## Bauleitplanung der Gemeinde Münchhausen Bebauungsplan „Interkommunales Gewerbegebiet B 236 / B 252“, Ortsteile Münchhausen und Wollmar

<b>1. Verfahrensblock: Bilanz der durchgeführten Verfahren gem.</b>	
§ 3 (1) BauGB	vom 28.11.2022 bis einschließlich 06.01.2023
§ 4 (1) BauGB	vom 28.11.2022 bis einschließlich 06.01.2023

### Zur Abwägung vorliegende Hinweise und Anregungen

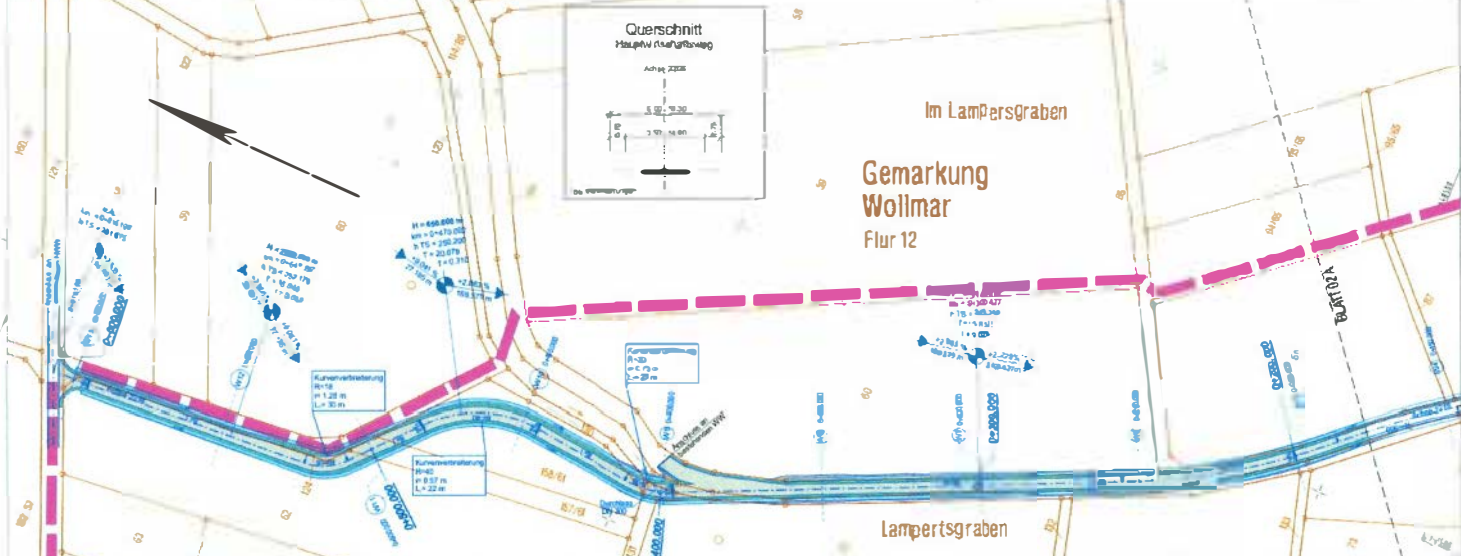
- Auf Wunsch der Gemeinde Münchhausen wurde von meinem Dezernat Bau Kassel eine Verknüpfung des Wirtschaftsweges Gem. Münchhausen, Fl. 2, Fist. 105/1 mit der B 236 durch Anlage einer bauzeitigen Wegeverbindung westlich entlang der Rampe der B 252 Neu geschaffen. Der Weg soll auf Bitte der Gemeinde noch bituminös befestigt werden, was dessen dauerhaften Bestand implementiert. Der Weg ist jedoch weder Gegenstand der 7. Planänderung noch im Bebauungsplan dargestellt bzw. in der Begründung erwähnt. **9**

**zu 9: Der Anregung wurde gefolgt.**

Der Wirtschaftswegeabschnitt im Süden wurde in der Planzeichnung übernommen und wird als "Verkehrsfläche besonderer Zweckbestimmung - Wirtschaftsweg" festgesetzt.

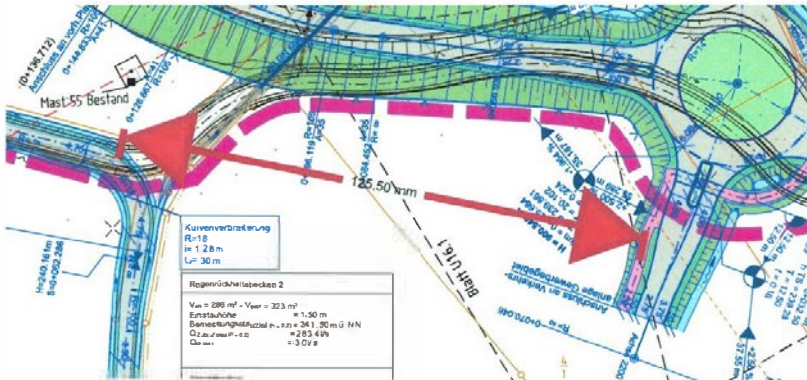
- Durch die vorliegenden Planungen fallen landwirtschaftliche Wirtschaftswege komplett weg. Hierbei handelt es sich um einen im Rahmen der Planfeststellung zur OU B 252 / B 62 neu geplanten Hauptwirtschaftsweg (HWW vgl. Grafik 2)) und um den Wirtschaftsweg entlang des Lampertsgrabens (Fist. 284 = gelb Grafik 1). Aus den vorliegenden Planungen ist nicht ersichtlich wie diese Problematik gelöst werden soll.

Nach Abschluss der frühzeitigen Beteiligungsverfahren wurde die Herausnahme des Haupt-Wirtschaftswegs (HWW) mit der örtlichen Landwirtschaft abgestimmt - die Entscheidung vom 08.08.2023 des Hessischen Ministeriums für Wirtschaft Energie, Verkehr und Wohnen über die Änderung der 7. Planänderung (Az.: VI 1-A061-k-06#2.123g) führte anschließend zum Entfall des Wirtschaftswegs.

Damit ist die vorliegende Bauleitplanung auf die Planfeststellung abgestimmt.

In Zuge dessen wurde die Erreichbarkeit/ Verbindungsfunktion des Wirtschaftswegesystems in Gänze in Zusammenarbeit mit den lokalen Landwirten überarbeitet und kann durch die vorliegende Planung auch bei Wegfall des HWW weiterhin im erforderlichen Umfang gewährleistet werden:

- Anschluss der Erschließungsstraße im Gewerbegebiet an die Wirtschaftswege im Norden,
- Erhalt der bestehenden Baustraße mit WW-Anschluss im Süden und
- Ertüchtigung einer benachbarten Graswegeverbindung außerhalb des Plangebiets.
